Windpark Beuningen

Voorlopig toetsingsadvies over het milieueffectrapport

25 mei 2021 / projectnummer: 3543

Figuur 1: Voorkeursalternatief Windpark Beuningen (bron: MER, p. 137)

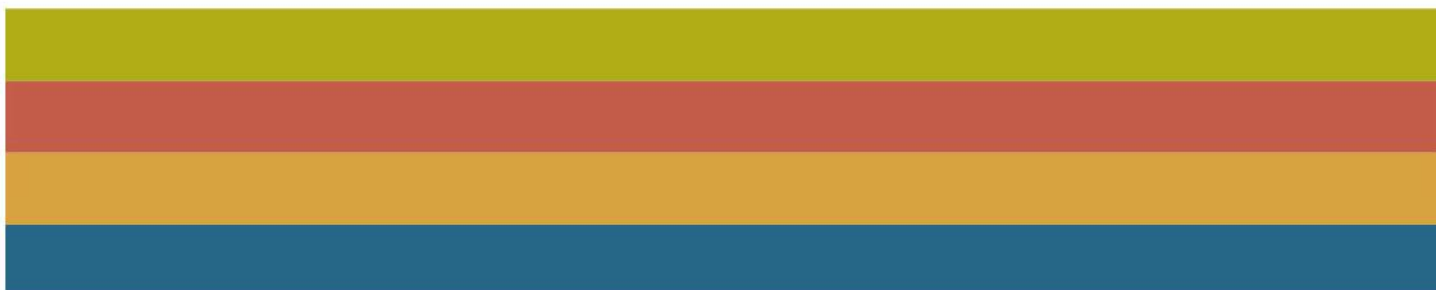
De Commissie constateert verder dat in de keuze voor de opstelling van windturbines in het VKA – naast milieuafwegingen – ook eigendom van de grond en vergunbaarheid een rol hebben gespeeld. Het VKA bestaat door het meewegen van die belangen uit een onderbroken lijn met verschillende onderlinge afstanden tussen de windturbines. Volgens de Commissie levert dit landschappelijk een minder fraai beeld op dan bij inrichtingsalternatief 1. Hoewel het MER dat niet tot uitdrukking brengt in de eindscore op het aspect landschap van het VKA, vindt de Commissie dat de landschappelijke impact van het VKA voldoende in beeld is gebracht.

Het VKA scoort in het MER op het aspect landschap hetzelfde als alternatief 1. De Commissie is echter van oordeel dat de gekozen opstelling van het VKA (zie figuur 1 hiervoor) op het gebied van landschappelijke inpassing afwijkt van alternatief 1 (zie figuur 2 hierna).¹⁰ De

windturbines binnen alternatief 1 vormen een continue lijn. De windturbines in het VKA staan op ongelijke afstand van elkaar. In visueel opzicht ontstaan er zo twee te onderscheiden delen, ten opzichte van een samenhangende opstelling in alternatief 1.

Het MER beschouwt dit verschil in opstelling tussen het VKA en alternatief 1 zelf ook als een relevant verschil¹¹, maar beoordeelt het VKA landschappelijk hetzelfde als alternatief 1. Dat geldt zowel voor de scores op de verschillende criteria, die samen de landschappelijke beoordeling vormen¹², als voor het eindoordeel op het aspect landschap.¹³ Het MER geeft hier geen verklaring voor.

De Commissie wil nog een aanbeveling geven, voor het geval op termijn plannen worden ontwikkeld om meer windturbines aan Windpark Beuningen toe te voegen. Als die situatie zich voordoet, beveelt zij aan om van de opstelling in het huidige VKA alsnog een doorlopende lijn te maken. Ten oosten van de twee westelijke windturbines lijkt daar voldoende ruimte voor beschikbaar.
